# パブリックコメントの実施結果

対象： ①妹尾・北長瀬線（運行：八晃運輸株）の詳細な運行計画（素案）  
②その他の支線バスの運行計画  
③交通事業者による都心の運賃適正化の実施方針（素案）

# 運行計画への反映を検討中の意見の例①

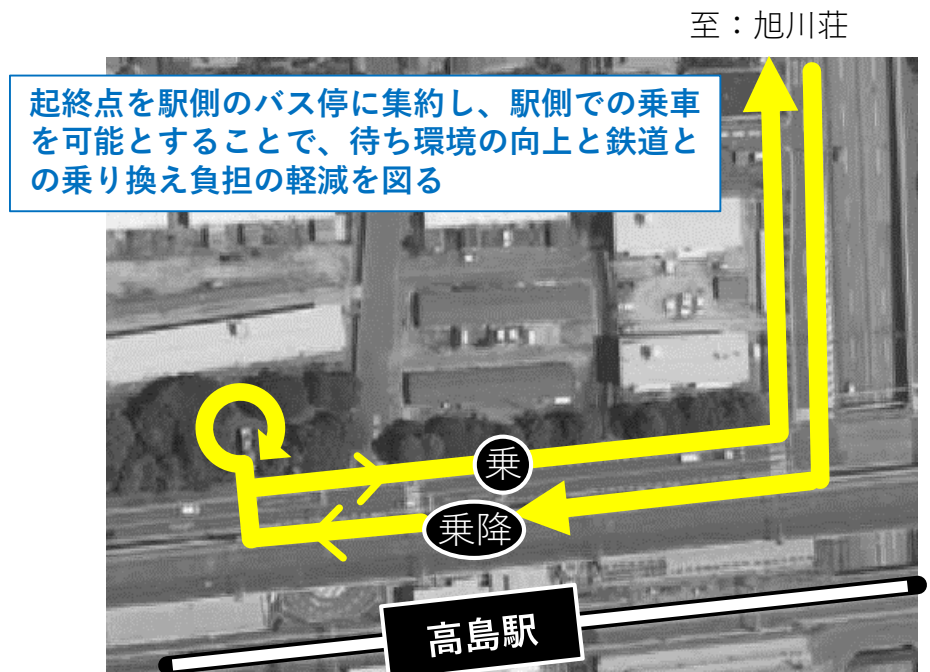
高島駅から旭川荘をつなぐバス路線は、朝の便で、高島駅（市営住宅側のバス停）から乗車する利用者が長い列を作ってバスを待っているが、歩道が狭いため、自転車と錯綜して危ないし、バス停に屋根がないため、雨の日は傘をさして待っている。車いすの利用者もよく見かけます。

支線バスに再編する際は、高島駅側のバス停での乗車にした方が、新幹線高架下で雨に濡れないし、電車との乗り換えも、駅改札を出た目の前にバス停があるため、便利になるのではないか。

- ・乗客を乗せた状態で転回する際の安全性の確保
- ・駅到着後、時間調整のため回送し、再度駅に向かうルートの確保 など

# 運行計画への反映を検討中の意見の例②

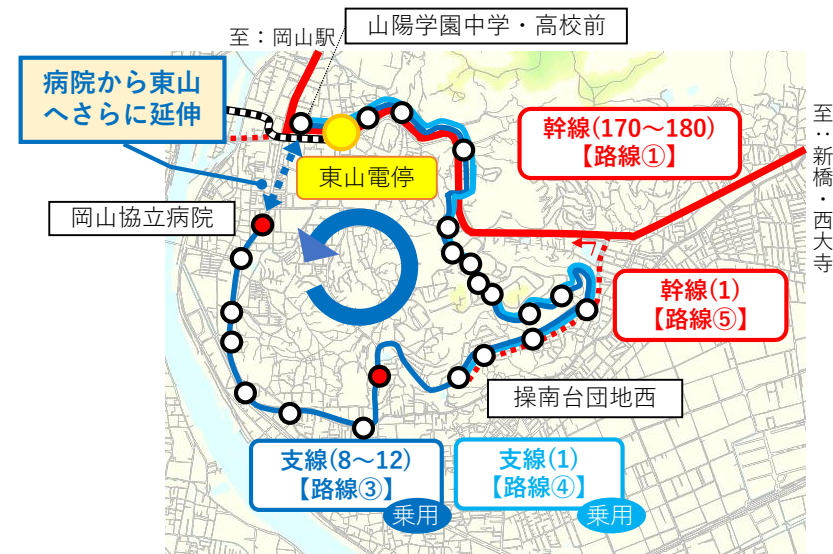
湊や東山、桜橋は古いまちで、人口も減っているのです、支線バスはなかなか採算が厳しくなるように感じています。せめて、現状は協立病院で止める計画となっていますが、そのまま東山電停方面へ上って、再び操南台団地へ戻る環状ルートにした方が効率的ではないでしょうか。環状ルートを組めば、西大寺方面から協立病院を利用する高齢者も、東山電停を乗り継ぎ地点として利用するよう導線を作ればカバーできるのではと考えました。

左回りの循環線とし、協立病院と東山を最短経路でつなげることで、各方面からのアクセス性が向上する。
